改善箇所説明図

助手席シートベルト
固定ボルト(1、2)

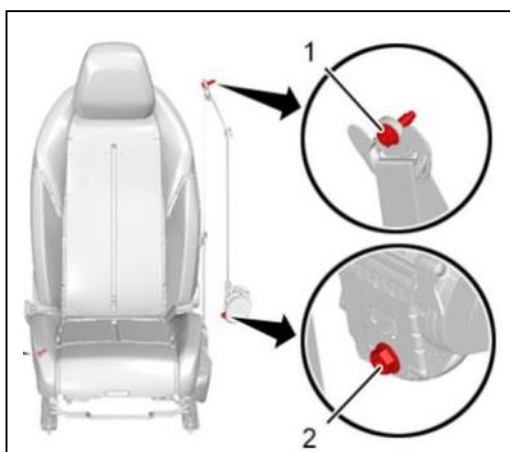
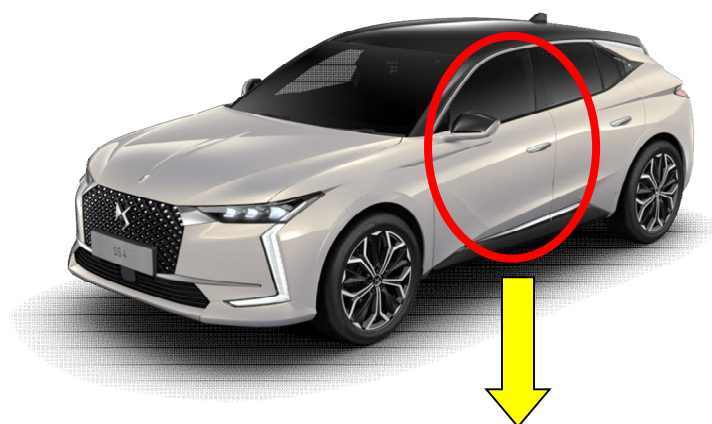
フロント左座席シートベルトの固定ボルトにおいて、製造工程が不適切なため、規定トルクで締め付けられていないものがある。そのため、当該ボルトから異音が発生し、そのまま使用を続けると、最悪の場合、衝突時に乗員を保護出来なくなるおそれがある。

全車両、該当の固定ボルトを適正トルクで締め付ける。

識別 : 車台番号打刻の車台番号の最左から2桁目の上部に白色のペイントを塗る。
